Mission régionale d'autorité environnementale  
**Grand Est**

**Avis délibéré sur le projet d'exploitation  
du Parc éolien de Bronne - Sans Souci  
à Coupéville et Vanault-le-Châtel (51)  
porté par la société SAS Parc Éolien de Bronne - Sans Souci**

n°MRAe 2023APGE26

Nom du pétitionnaire	SAS Parc Éolien de Bronne – Sans souci
Communes	Coupéville et Vanault-le-Châtel
Département	Marne (51)
Objet de la demande	Demande d'autorisation environnementale de construire et d'exploiter un parc éolien de 7 aérogénérateurs et 3 postes de livraison.
Date de saisine de l'Autorité environnementale	13/02/2023

**Figure 4 : Localisation du projet vis-à-vis des couloirs de migration de l'avifaune**

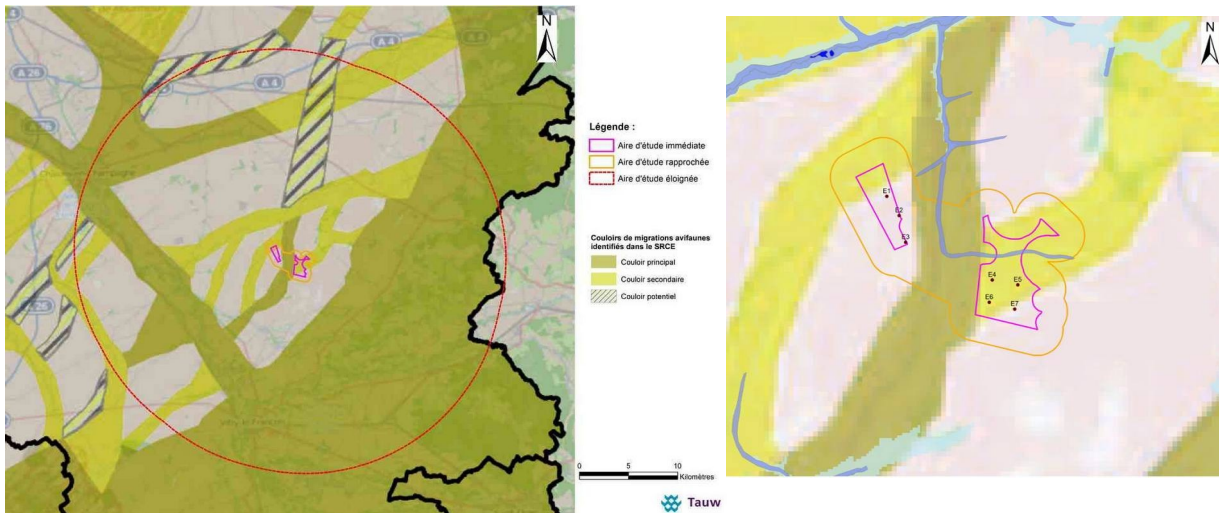
D'après le SRE Champagne-Ardenne, une partie de la zone d'implantation potentielle est localisée au sein d'un couloir de migration secondaire. Un couloir principal de migration est également situé entre les deux sous-parties de la zone d'implantation du projet (Cf. Figure 4, ci-dessous).

La zone d'implantation du projet se trouve dans un couloir de migration avéré pour la Grue cendrée, le Vanneau Huppé et de nombreuses espèces communes (Pigeons, Étourneaux, Grives). Concernant les Grues cendrées, les individus ont été observés à plus de 250 m de hauteur, soit bien au-dessus des éoliennes projetées (150 m de hauteur maximum).

**L'Ae réitère également sa recommandation aux services de l'État de mener une étude spécifique de l'impact des grands pôles éoliens sur les oiseaux et particulièrement vis-à-vis des modifications des couloirs de migration du fait de la densification de ces pôles.**

**Figure 5 : Cartographie des enjeux chiroptérologiques en phase de transits automnaux (gauche) et en phase de mise-bas (droite)**

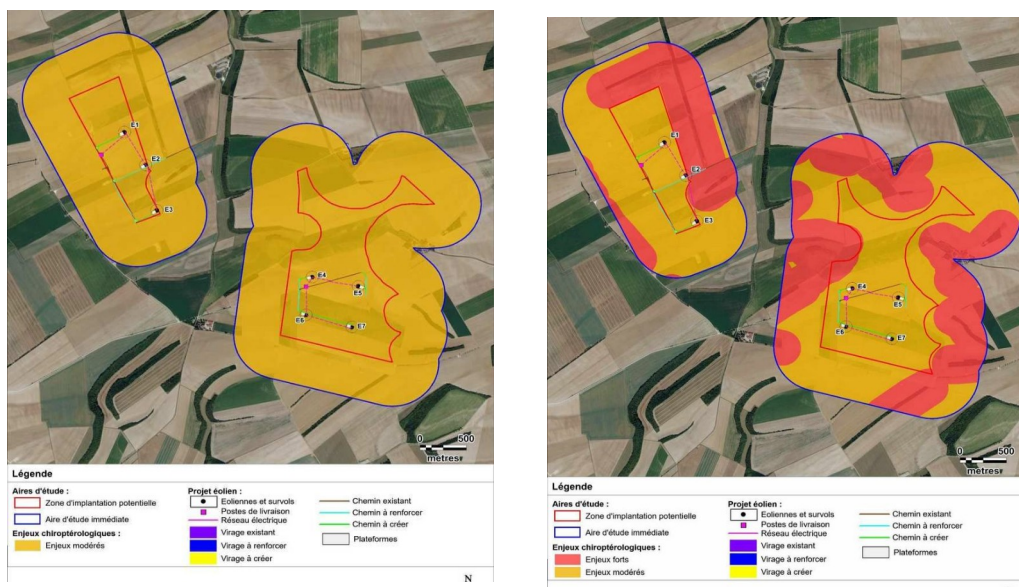
L'étude indique que « *les lisières et les haies sont nettement privilégiées par l'ensemble des chiroptères contactés, mais toutes les espèces fréquentent ponctuellement les espaces ouverts du site* ». Enfin, l'analyse des enjeux vis-à-vis des chauves-souris conclut sur des enjeux forts en période de mise-bas et modérés en période de transit au niveau des haies et des linéaires boisés.

Pour les espaces ouverts, l'analyse conclut sur des enjeux modérés en phase de mise-bas et en transits automnaux et sur des enjeux faibles en transits printaniers (Figure 5, ci-après).

L'Ae rappelle que les zones boisées et les haies constituent des zones de nourrissage des chauves-souris et qu'elles sont de fait à éviter ou qu'il convient de s'en éloigner.
